# 更正公告

原公告的采购项目编号：SDGP370200000202402000871

原公告的采购项目名称：血站变压器（含附属设备）及血站电器类设备采购项目（第一包）

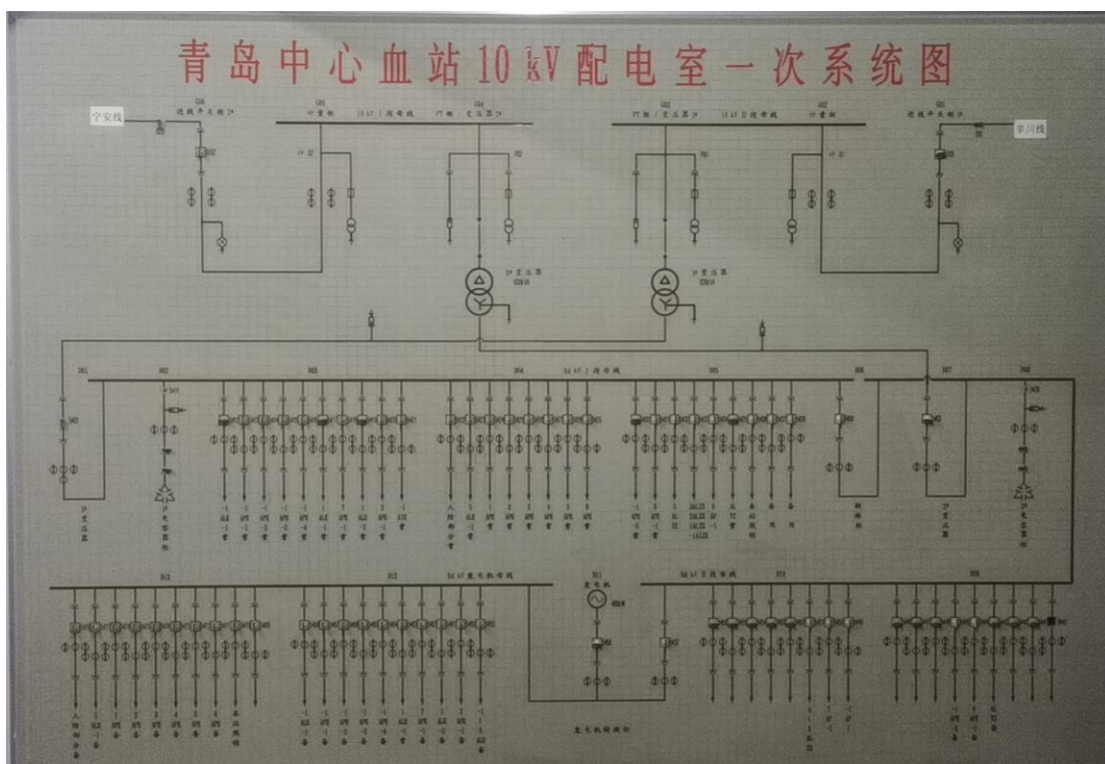
原第一包变压器招标文件中“2.1.4.3 主要技术参数

2.1.4.3.1 开关柜型式：1) 结构：b) 尺寸（高×宽×深）：详

见图纸”

变更为“1)结构：b) 尺寸（高×宽×深）：常规尺寸（高约2100mm,宽约800mm）”
